VYSVĚTLENÍ ZADÁVACÍ DOKUMENTACE ZE DNE 26. 05. 2025

Stavební úpravy budovy kolejí objekt C VŠB-TUO

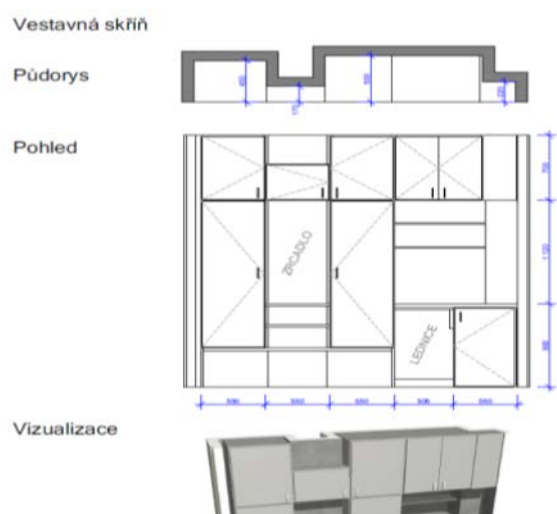
1. V projektové dokumentaci jsme nenalezli výpis prvků dveří a zárubní, prosíme o doplnění.

Jedná se o typové dveřní křídla do klasických ocelových zárubní (bílá plná, kování štítkové satin chrom s wc klikou), výpis dveří bude součástí prováděcí a dílenské dokumentace, kterou vytvoří dodavatel stavby.
